Sweco Norge AS har, på vegne av Valahaug AS, utarbeidet en mindre reguleringsendring for reguleringsplan 2012 009, Valahaug.

Endring 1 – Flytte lekeklass f_L5

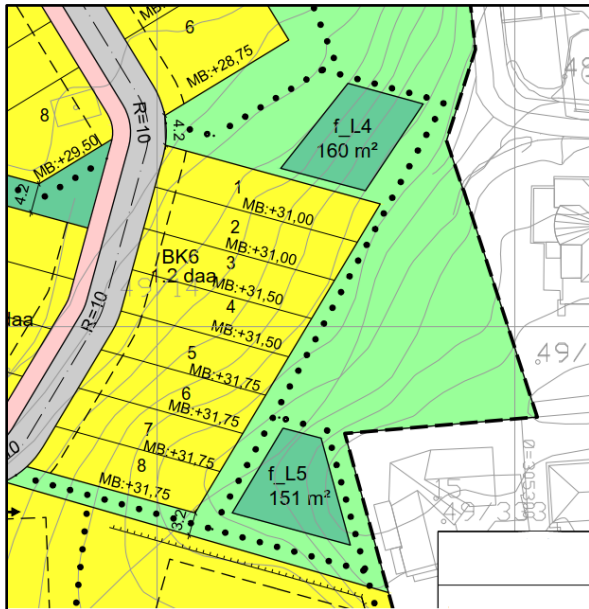
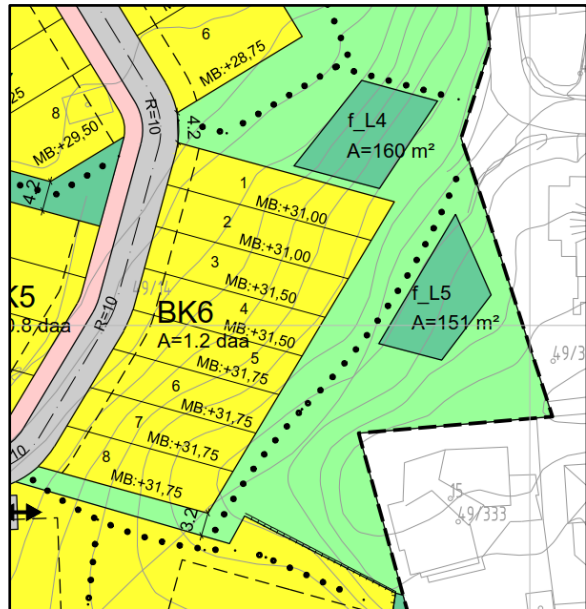
I forslag til endring foreslås det å flytte lekearealet mot nord, nærmere f_L4. I gjeldende regulering er det lagt opp til en lekeklass på toppen av en mur med turvei rundt. Med store høydeforskjeller vil det være behov for en nokså høy mur opp mot nabo i vest (49/333) som vil ta plass fra lekearealet og lekeklassen presses nærmere blokken i sør.

Formålet med endringen er å få mindre murer og lekeklassen vil ligge mer fritt.

Endringen medfører mindre og lavere murer. Lekeklassen plasseres nå mer åpent og ikke lenger så tett på nabo i øst og ny boligblokken i sør, og vil også oppleves mer trygg da den ligger lenger unna murer og den lange trappen som skal etableres mellom BK6 og Blokk 4.

Avstandskrav fra boliger til sandlekeklassen, fra BK6 til f_L5, er fremdeles ivarettatt. Endringen medfører at avstanden fra f_L5 til eksisterende boliger blir noe større.

Endring 2 – Justering lekeklass f_L6

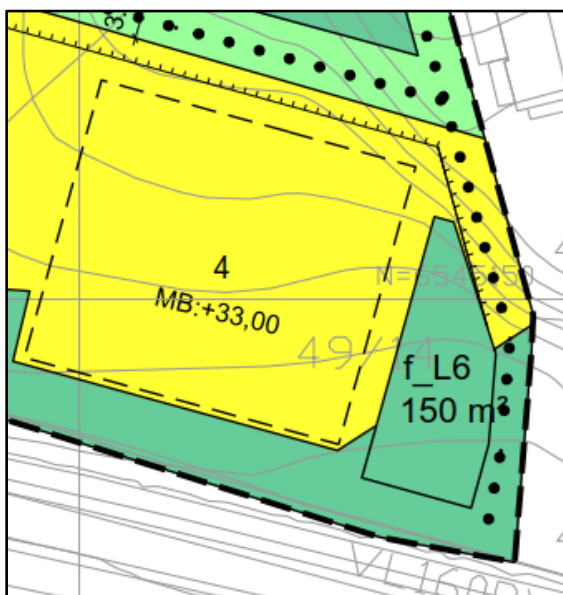
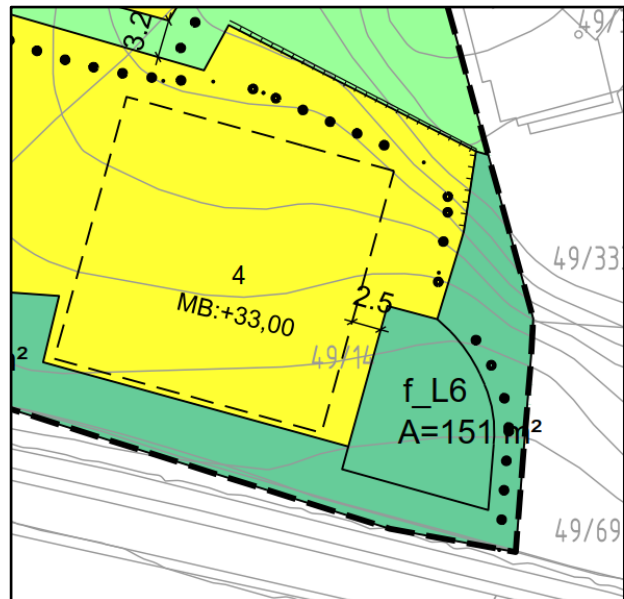
I forslag til endring foreslås det å legge om trasé for turveien. I gjeldende regulering er turveien illustrert på toppen av muren. Denne forbindelsen måtte i tekniske planer løses med en lang trapp pga. store høydeforskjeller. Terrenget utenfor blokk og opp til lekeklassen har en høydeforskjell på ca 4,5 m. I forslag til endring foreslås det å legge stien på nedsiden av muren/fjellskjæringen.

Formålet med endringen er å benytte fjellskjæringen som nå er sprengt ut til å ta opp det meste av høydeforskjellen.

Endringen medfører at det ikke er plass til både sti og trapp opp til f_L5. Det foreslås derfor å legge stien på nedsiden av muren. Det er fremdeles en forbindelse til grøntområder i nord via en trapp nord for blokk 4 innenfor felt BB2.

Endringen medfører også en justering av formen på f_L6, slik at denne ikke reduseres i størrelse.

Endringen fører ikke etter vår mening til noen negative konsekvenser for lekeklassen f_L6. Lekeklassen ligger omtrent likt, innholdet er det samme og arealet er likt i begge planene. Boligblokka er trukket inn fra regulert byggegrense, så avstanden fra fasade til lekeklassen i foreslått endring er den samme som fra lekeklass til byggegrense i vedtatt plan.

Endring 3 – Endret parkering

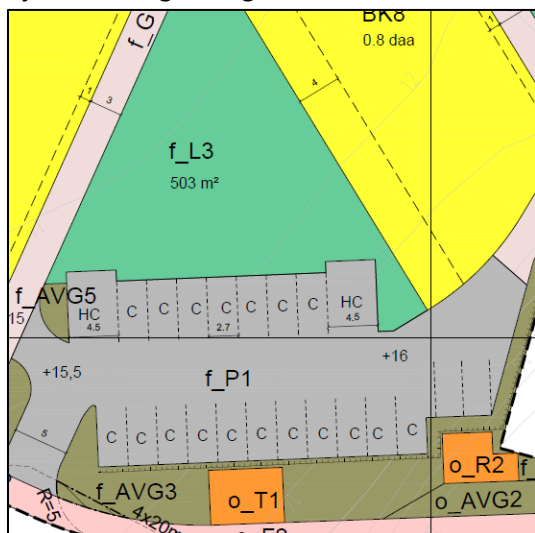
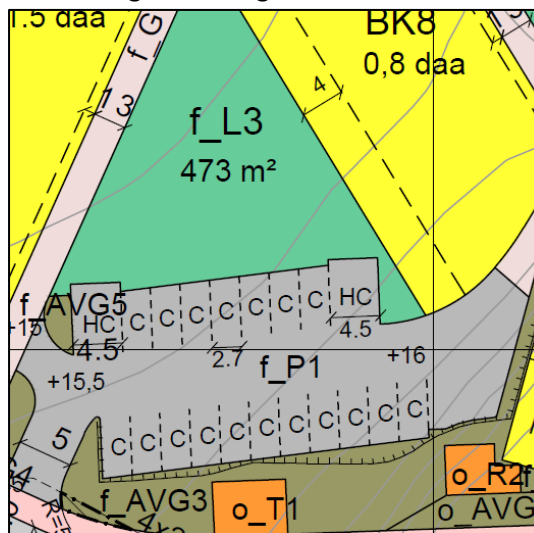
I forslag til endring foreslås det å skråstille parkeringen/carportene.

Formålet med endringen er å gi plass til å ta opp høydeforskjellen opp til eksisterende søppelcontainere og trafo. Det ble i praksis for lite plass til å bygge muren siden o_T1/o_R2 allerede er ferdig bygd. Muren kommer altså noe lenger ut mot nord enn det som var tenkt i reguleringsplanen.

Dette medfører en forskyvning av carportene.

Endringen fører ikke etter vår mening til noen negative konsekvenser for lekeplass eller for situasjonen på parkeringsplassen. Tekniske planer for lekeplassen var ferdig utarbeidet og sendt inn før dette ble en problemstilling, men det arealet som reduseres på lekeplassen var kun noe gress- og buskareal og påvirker ikke innholdet og utformingen av lekearealet.

For å kompensere for at det blir noe mindre areal med gress og busker på lekeplassen foreslås det å sikre grønne innslag i arealet for annen veggrunn (f_AVG3) ved å legge til følgende setning i bestemmelsene:

4.5 f_AVG3, f_AVG4 og f_AVG5 skal være delvis overkjørbart for å sikre fremkommelighet for brannbil. **Arealet på f_AVG3 skal opparbeides med grønne flater der det ikke er mur eller eventuelle harde flater for brannbil. Det skal også etableres vegetasjon i form av allé eller busker.**
